**LISTA DI CONTROLLO PER LA VALUTAZIONE PRELIMINARE
(art. 6, comma 9, D.Lgs. 152/2006)**

Nuova SE 380/150 kV di Vizzini con raccordi aerei 380-150 kV alla RTN ed opere connesse

RGGR11010C1872193

AMBITO 1 - SOSTEGNI N. 80-1, 80-2, 80-3

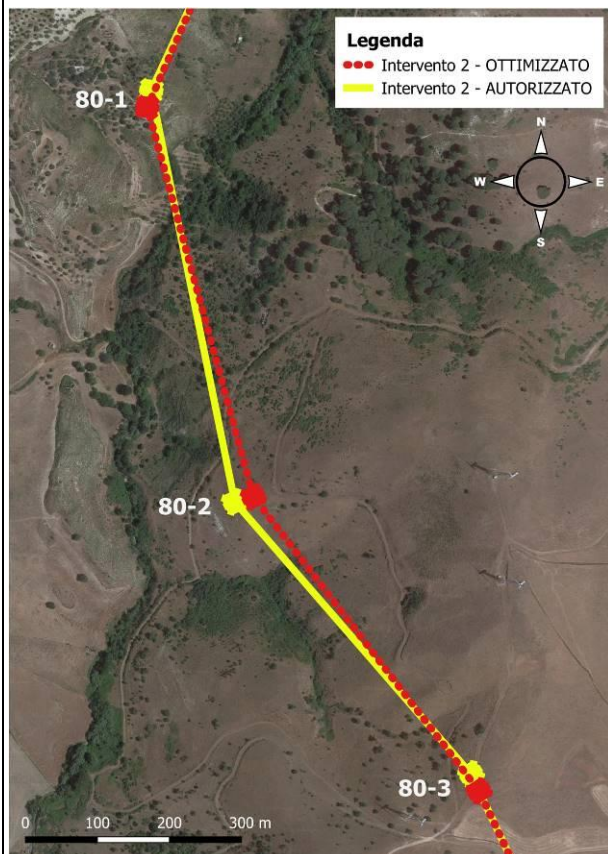
- **sostegno n. 80-1:** Lo spostamento del sostegno 80-1 di 24 m si è reso necessario per consentire di delocalizzare il sostegno 80-2 all'esterno dell'area di "Tutela 3". Inoltre, l'allontanamento dal sostegno esistente della linea "Paternò – Chiaramonte Gulfi" nel nuovo sito individuato (in adiacenza alla posizione autorizzata) permetterà di ridurre i tempi tra l'approntamento ed il ripiegamento del cantiere riducendo al minimo le interferenze tra i cantieri della realizzazione e della

demolizione. Tale spostamento comporta un incremento di altezza utile pari a 3 metri. Il sostegno ricade in un'area di "Tutela 3" così come nel progetto autorizzato;

- **sostegno n. 80-2:** spostato di circa 27 m per uscire dalla zona di "Tutela 3" del Piano Paesaggistico d'Ambito (Catania) in cui ricadeva secondo il progetto autorizzato. Tale spostamento comporta anche una riduzione dell'altezza utile pari a 3 metri;
- **sostegno n. 80-3:** Lo spostamento del sostegno 80-3 di 26m si è reso necessario per consentire la delocalizzazione del sostegno 80-2 all'esterno dell'area di Tutela 3. Inoltre, è stata ottimizzata la posizione sfruttando l'orografia del terreno al fine di ridurre l'altezza del sostegno di 3 metri. Nel progetto autorizzato il sostegno ricadeva comunque all'esterno delle aree di tutela.

AMBITO 2 - SOSTEGNO N. 80-4

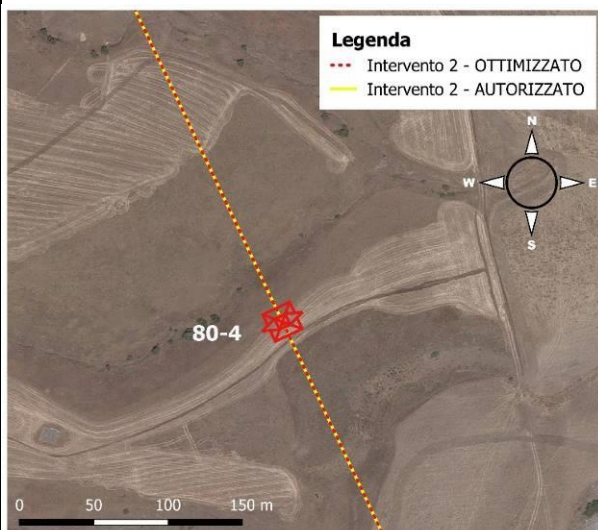
La modifica prevista per tale sostegno riguarda unicamente una diminuzione dell'altezza utile di 3 m.

AMBITO 3 - SOSTEGNO N. 80-5

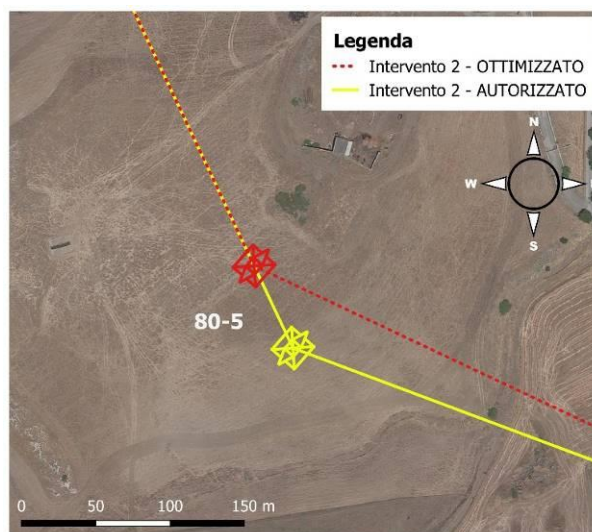
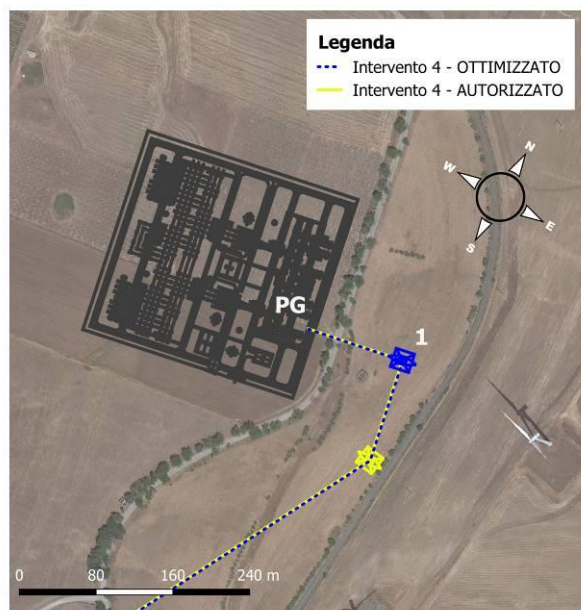
È previsto un avvicinamento di circa 61 m verso il sostegno 80-4 allo scopo di uscire dalla zona di "Tutela 2" associata alla presenza di un corpo idrico nelle immediate vicinanze. Inoltre, la nuova posizione del sostegno è stata scelta in modo da

ridurre l'altezza del sostegno di 3 m sfruttando al meglio l'orografia del terreno, rispetto alla posizione prevista dal progetto autorizzato.

AMBITO 4 - SOSTEGNI N. PG, 1

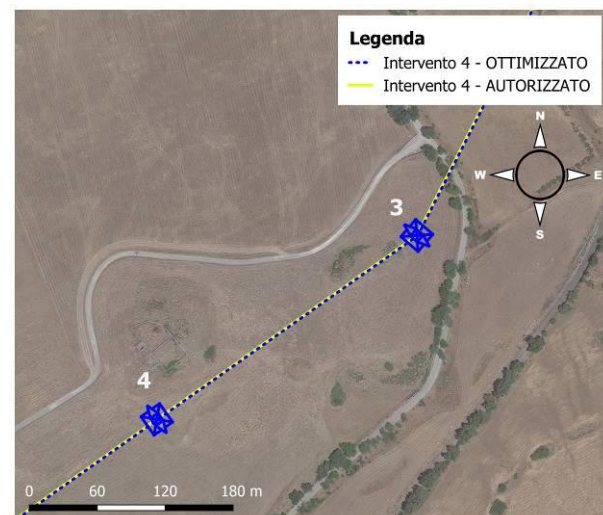
La modifica prevista per entrambi i sostegni riguarda unicamente un aumento dell'altezza di 3 m, necessaria al fine di garantire il rispetto dei franchi elettrici a valle dei rilievi sito specifici effettuati.

AMBITO 5 - SOSTEGNI N. 3, 4

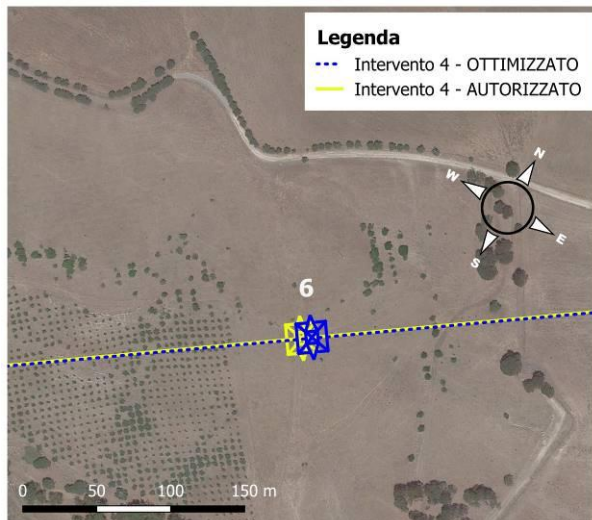
La modifica prevista per entrambi i sostegni riguarda unicamente un aumento dell'altezza utile di 3 m, necessaria al fine di garantire il rispetto dei franchi elettrici dal profilo del terreno a valle dei rilievi sito specifici effettuati.

AMBITO 6 - SOSTEGNO N. 6

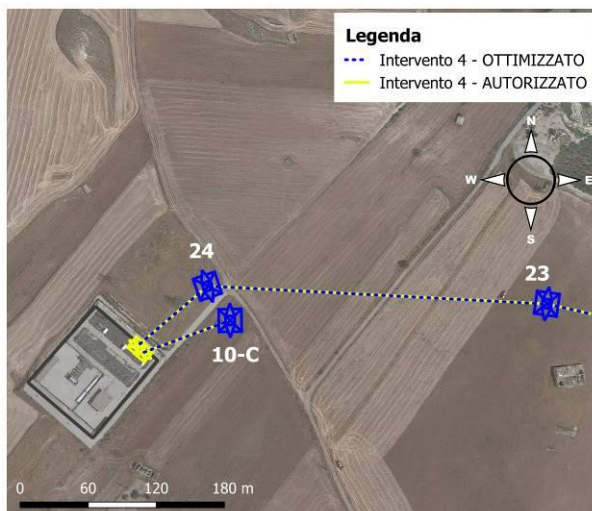
Il sostegno n. 6 sarà arretrato di circa 7 m ed alzato di 9 m per garantire il rispetto dei franchi elettrici dalla linea MT sottostante.

AMBITO 1 - SOSTEGNI N. 80-1, 80-2, 80-3

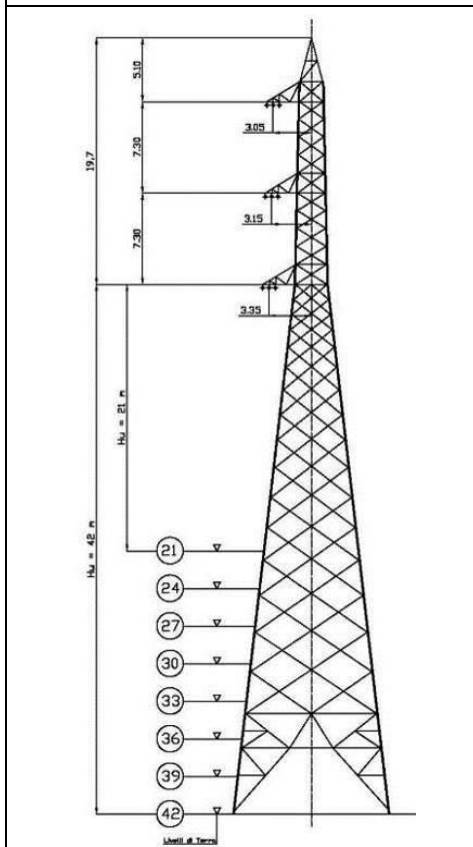
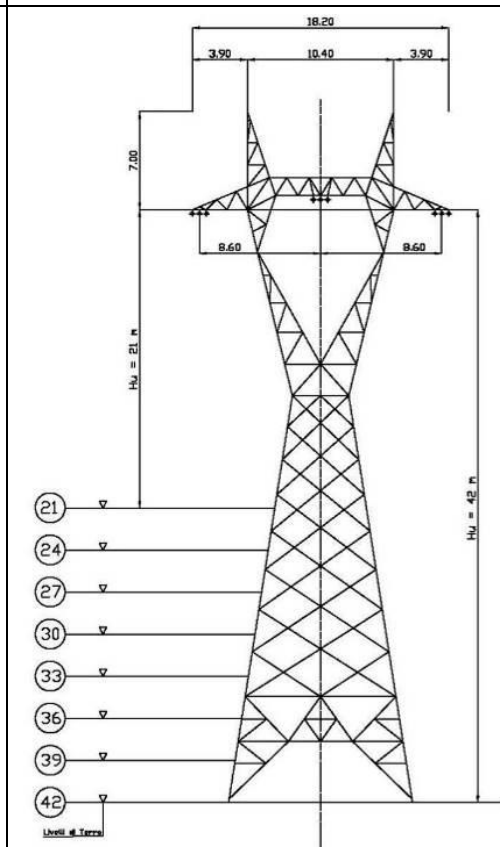
Il sostegno 80-1 è stato spostato di 24 m, il sostegno 80-2 di circa 27 m e il sostegno 80-3 di 26 m. Nessuno dei tre sostegni ha subito modifiche in altezza rispetto a quanto previsto dal progetto autorizzato.

AMBITO 2 - SOSTEGNO N. 80-4

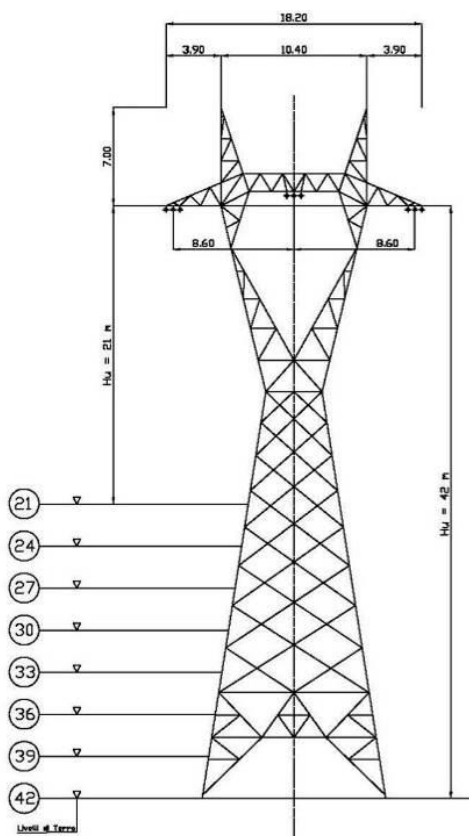
Rispetto a quanto previsto dal progetto autorizzato, è stata diminuita l'altezza utile del sostegno di 3 metri mentre la posizione lungo il tracciato è rimasta invariata.

AMBITO 3 - SOSTEGNO N. 80-5

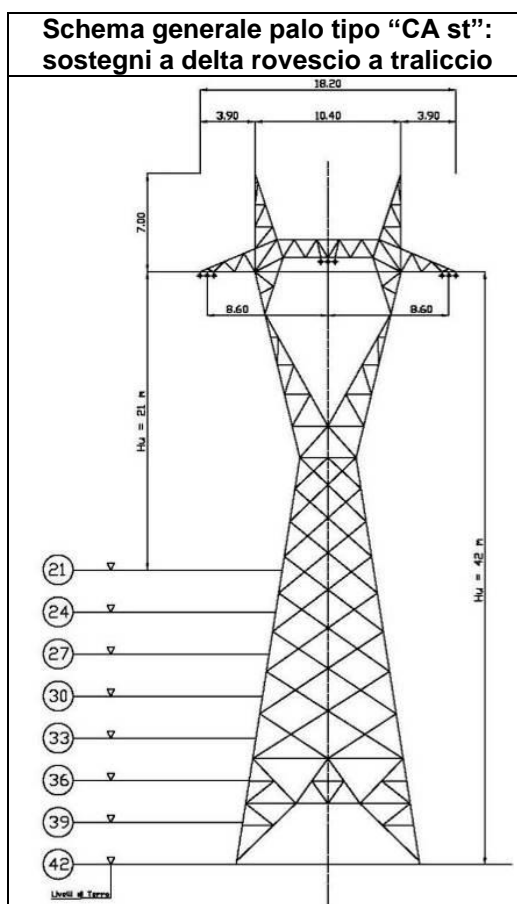
Il sostegno è stato spostato di circa 61 metri mentre l'altezza non ha subito modifiche rispetto a quanto previsto dal progetto autorizzato.

AMBITO 5 – SOSTEGNI N. 3 e 4

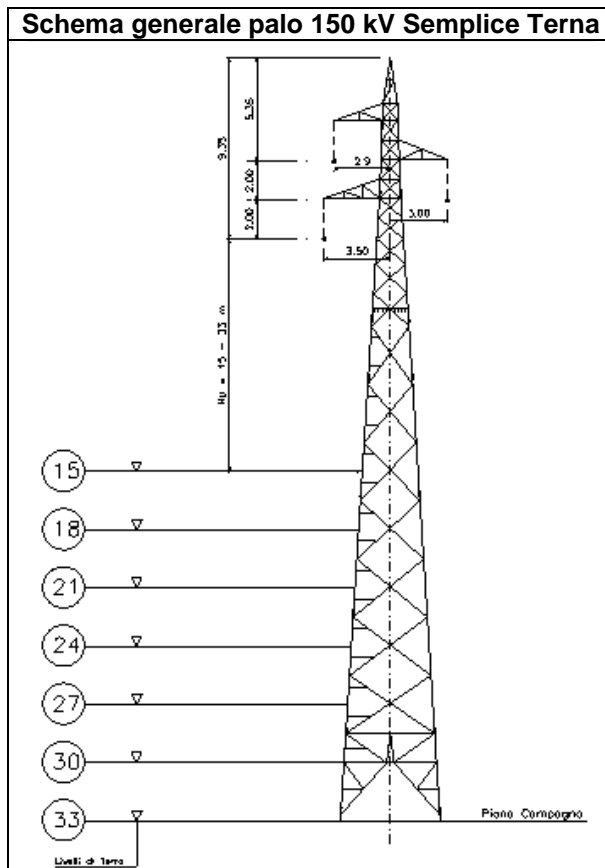
Rispetto a quanto previsto dal progetto autorizzato, per entrambi i sostegni è stata aumentata l'altezza utile di 3 metri mantenendo invariata la posizione lungo il tracciato.

AMBITO 6 - SOSTEGNO N. 6

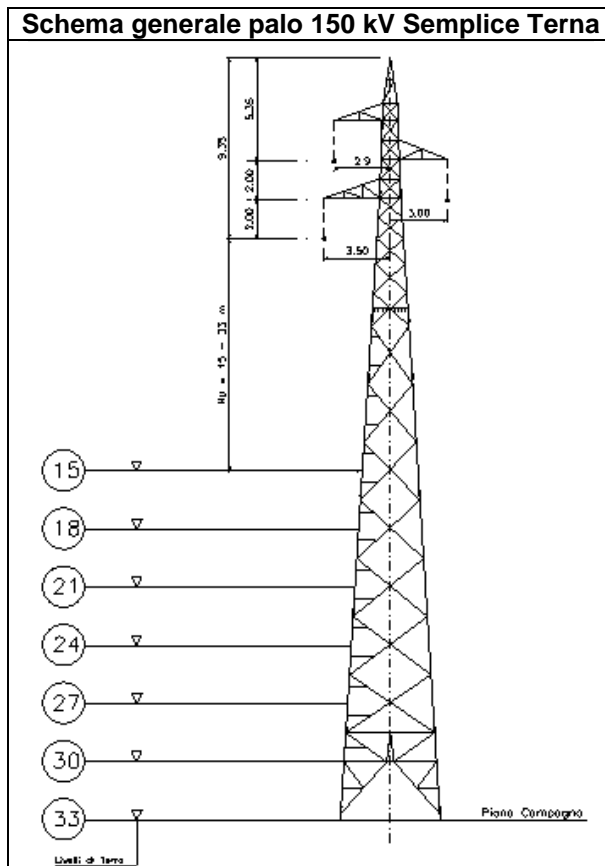
Il sostegno è stato arretrato di 7 metri ed alzato di 9 metri rispetto a quanto previsto dal progetto autorizzato.

AMBITO 7 - SOSTEGNI N. 23, 24 e 10-C

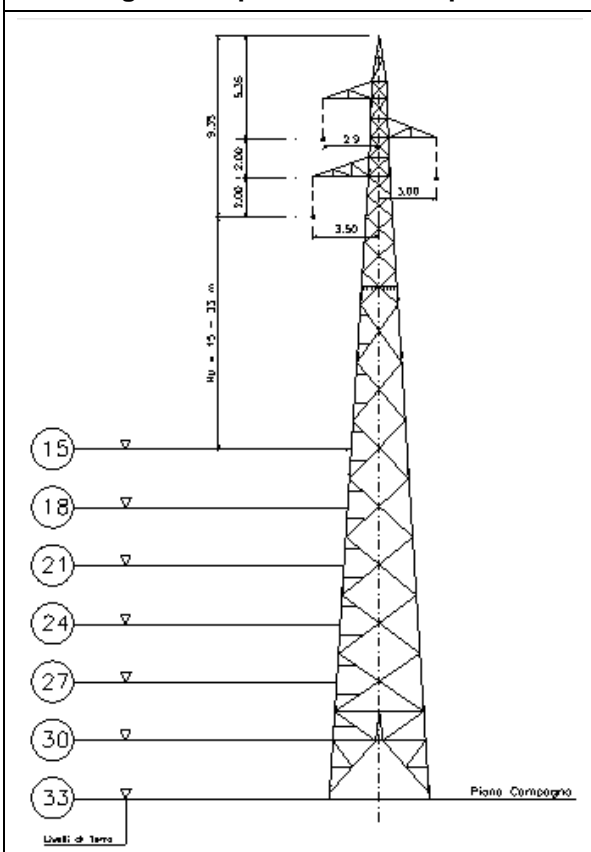
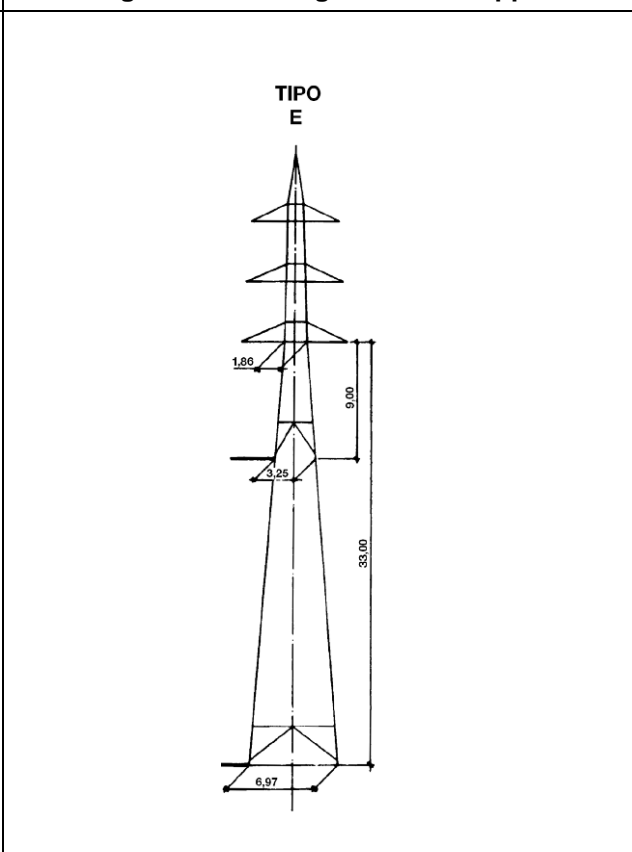
Rispetto a quanto previsto dal progetto autorizzato, tutti i sostegni sono interessati da un aumento dell'altezza utile di 3 metri mentre la loro posizione lungo il tracciato rimane invariata.
